CIRCULAR CON CONSULTA N°1

PLAZA LUCIANA PERALTA:

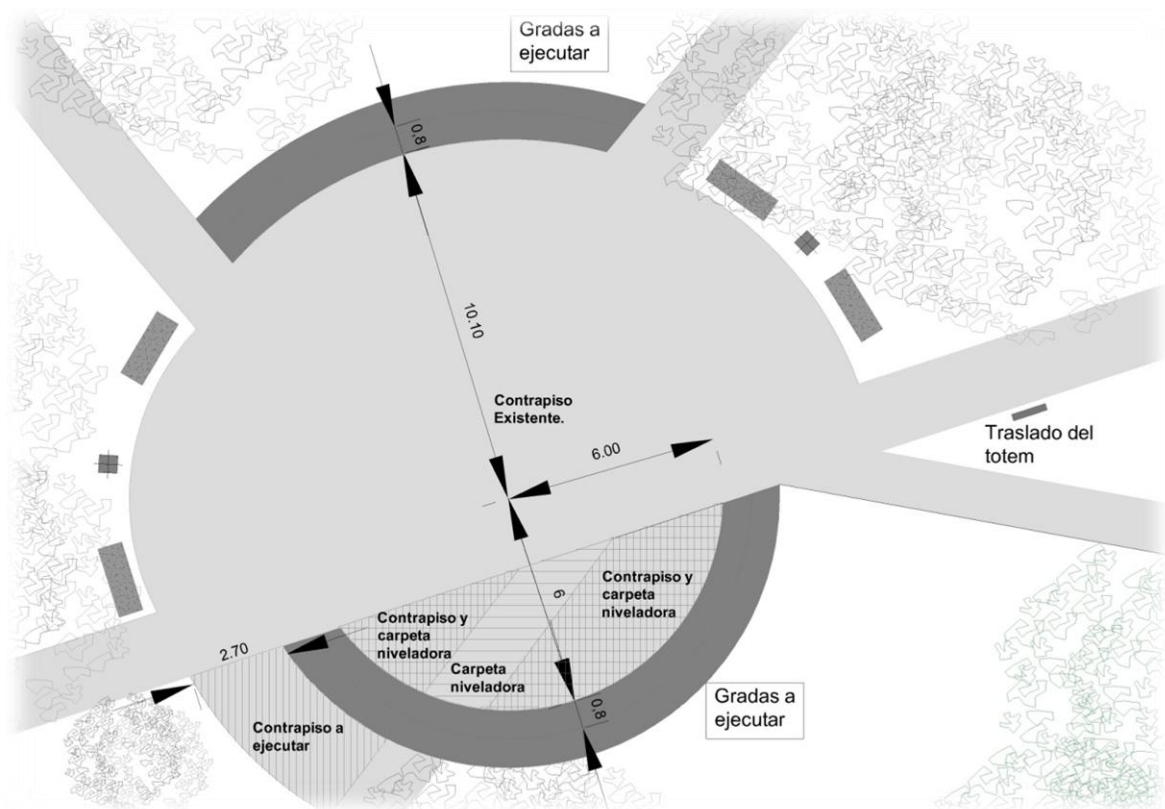
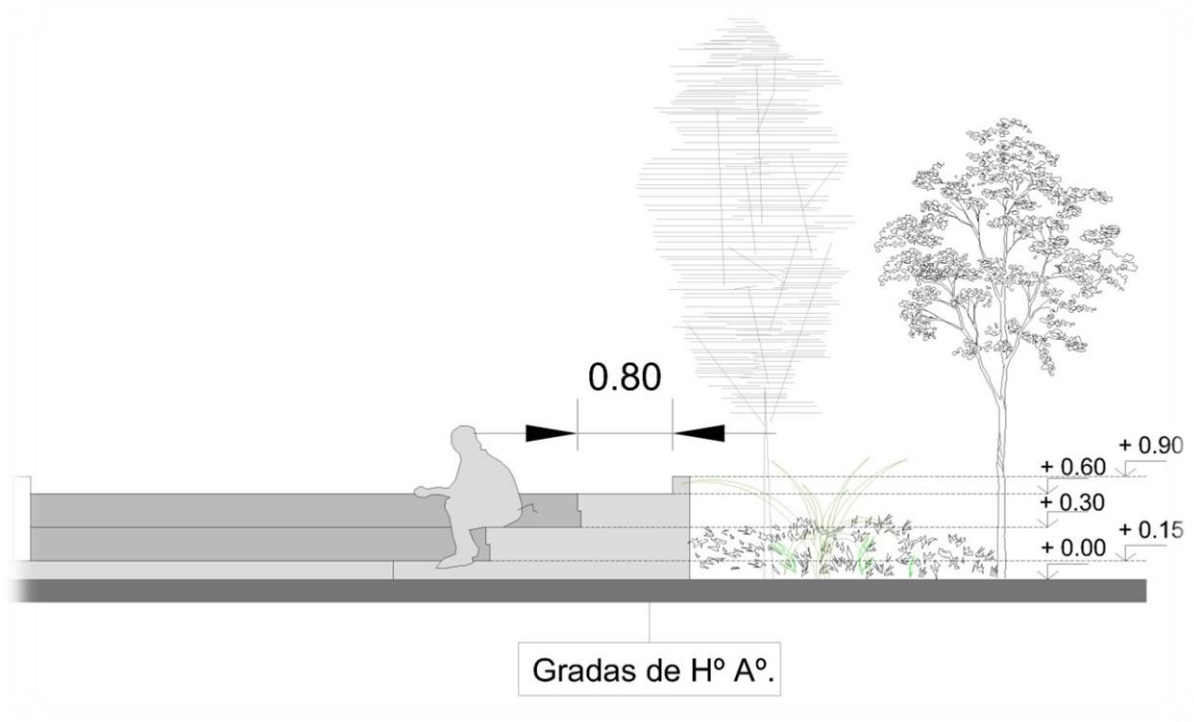
- 1- Construcción de escenarios y gradas: faltan medidas para estimar el volumen a construir de las gradas. No hay especificaciones del material de las gradas.

RESPUESTA:
